*Modification n°1 du PLUi*

## Notice de présentation

**MODIFICATION n°1**

Document approuvé le 4 juillet 2024

## 2.1.2 Erreur matérielle : correction de la Légende

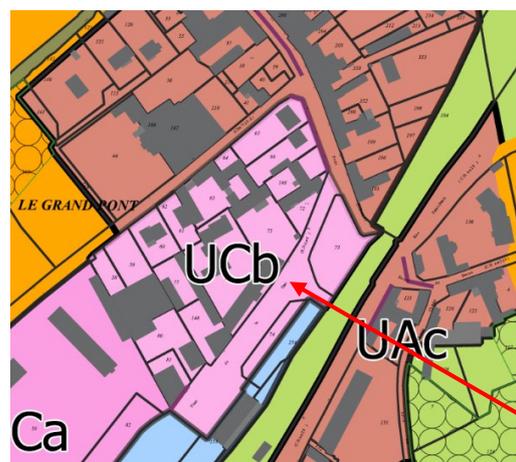
- **Dans la légende des plans de zonages, rajouter :**
  - Les lisières des massifs boisés
  - Les zonages Ntvb.

- **Épernon : suppression du linéaire commercial de la rue de Savonnière et création d'un deuxième linéaire commercial côté nord sur la rue des Grands Moulins**

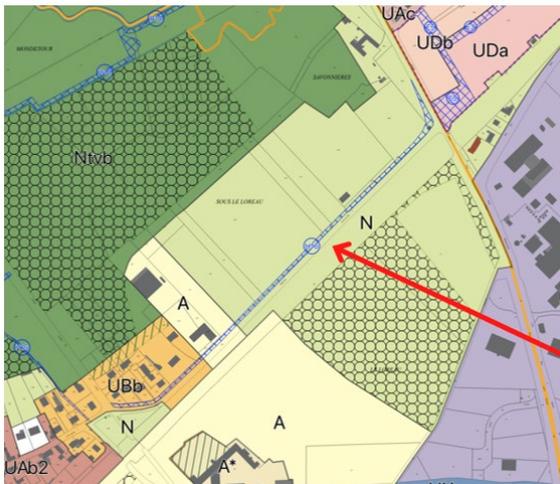
En l'absence de commerces et activités sur la rue de Savonnière, le linéaire commercial va être retiré.

Sur la rue des Grands Moulins, les commerces et activités sont présents de chaque côté de la voirie, un linéaire sera donc dessiné à chaque côté de la voirie.

### ➤ Hanches : Suppression de l'emplacement réservé H°16

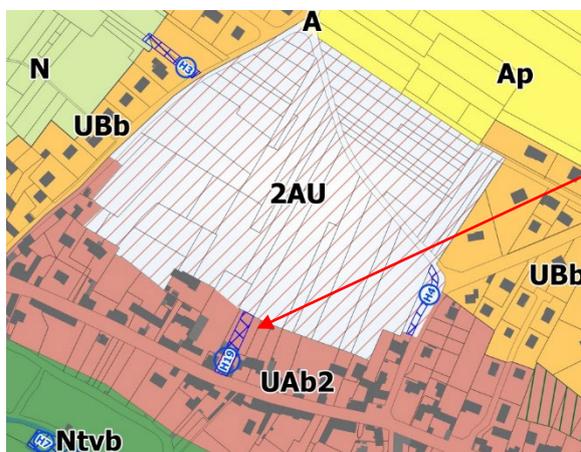
A l'origine, l'emplacement réservé H16 était créé pour permettre l'élargissement de la voirie en lien avec un projet prévu rue de Mondétour. Aujourd'hui ce secteur est classé en zone N, cet emplacement réservé va être retiré.

### ➤ Hanches : Suppression de l'emplacement réservé H°19

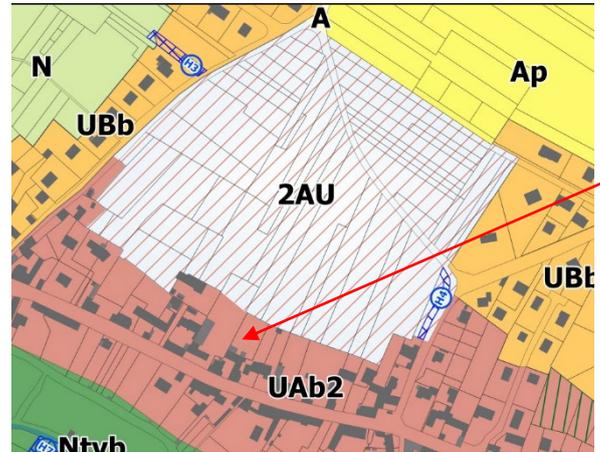
Considérant que la zone 2AU est une zone d'urbanisation à très long terme, la commune de Hanches souhaite procéder à la suppression de l'emplacement réservé n°19 afin de libérer le foncier mobilisé. Cet emplacement réservé va être retiré.

### ➤ Hanches : création d'un STECAL (secteur de taille et de capacité d'accueil limitée)

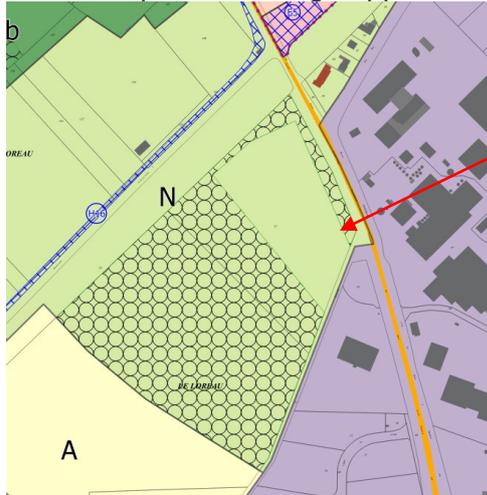
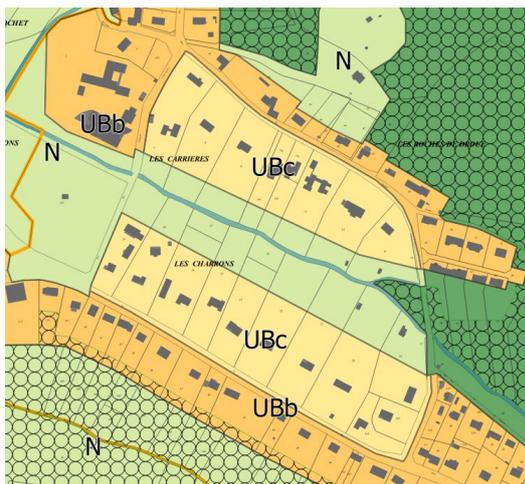
Création d'un STECAL au niveau du parking de SEALED AIR, situé sur la parcelle AV 57 afin de permettre la construction d'ombrières photovoltaïques. Le site qui est classé en zone N sera donc classé en zone N\*

Et fera l'objet d'une description spécifique dans les annexes réglementaires du PLUi (pièce 4.2).

### 2.5.2 Pièces écrite des SUP : ajout d'un arrêté préfectoral

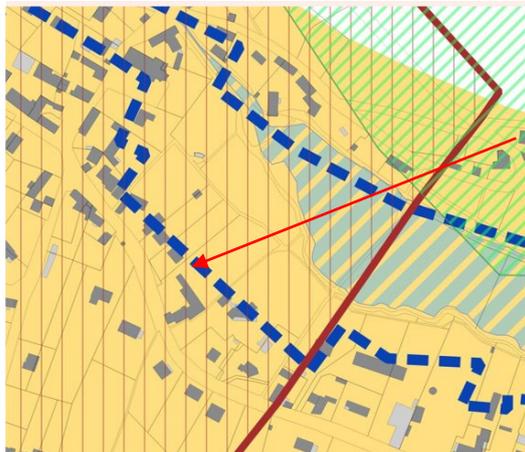
Le PLUi va intégrer l'arrêté préfectoral du 21 novembre 2019 déclarant d'utilité publique le périmètre de captage de la Chevalerie.

- Déclare d'utilité publique la dérivation des eaux souterraines induite par l'exploitation en vue de l'alimentation en eau destinée à la consommation humaine du captage de « La Chevalerie », sur la commune de Droue-sur-Drouette,
- Déclare d'utilité publique les périmètres de protection dudit captage,
- Autorise la distribution de l'eau en vue de la consommation humaine.

### ➤ Droue-sur-Drouette

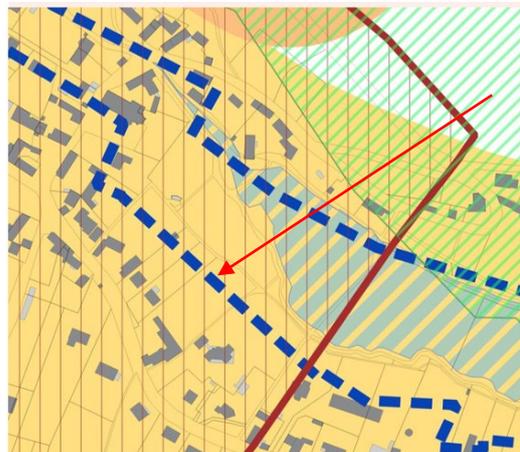
A la fin des années 2020, il a été remarqué que la zone à risque d'inondation du PLUi forme un crochet sur les parcelles du 3 au 17 rue de Chaleine. Cette zone englobe, en partie ou entièrement, certaines habitations. Il a été avéré que les eaux ne sont jamais montées au-dessus de la limite de la zone naturelle actuelle (les parcelles AK13, AK14, AK15 et AK22). Le plan de contraintes ne reflétant pas la réalité par rapport au contexte topographique des lieux et aux faits historiques (crue de la Drouette depuis des dizaines d'années, inondation de 2016). Plusieurs constructions principales se retrouvent en partie situées dans ladite zone à risque d'inondation. Une modification du périmètre de la zone inondable permettrait de lever cette erreur d'appréciation faite lors du passage du POS au PLUi et de clarifier la situation.

## 2.5.4 Plan des contraintes : modification du périmètre des zones sensibles au retrait-gonflement

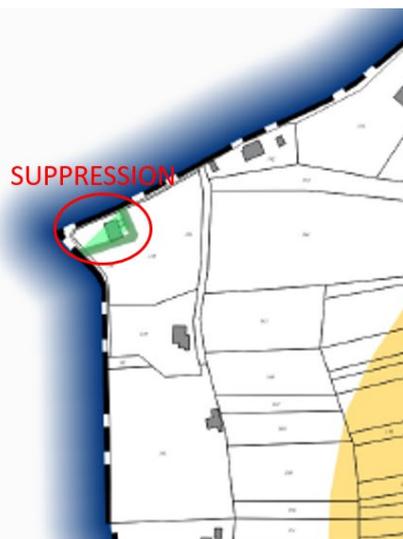
- Sur le plan des contraintes : le périmètre des zones sensible au retrait-gonflement des sols argileux a été actualisé par le BRGM. Le plan sera actualisé.
- Dans le règlement écrit : le règlement écrit fera référence à l'adresse du site du BRGM.

#### ➤ Parcelles AH 217 et 322

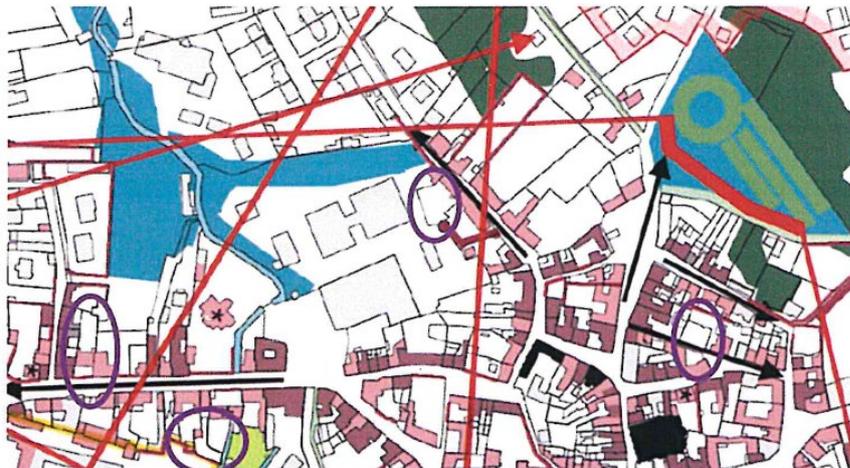
Deux parcelles, AH217 et AH322, sont situées à la lisière de l'espace forestier surplombant la rue du Prieuré Saint Thomas. Cette zone est marquée à la fois par la limite des espaces boisés classés du PLUi et par celles des espaces boisés à protéger du PPMV.

Comme ces deux limites d'espaces de protections ne se superposent pas, une correction est proposée pour faire correspondre sur les parcelles AH217 et AH322 les « espaces boisés à conforter » et préserver sur le plan du PPMV avec les Espaces Boisés Classés tels qu'inscrits au PLUi du Val de Drouette.
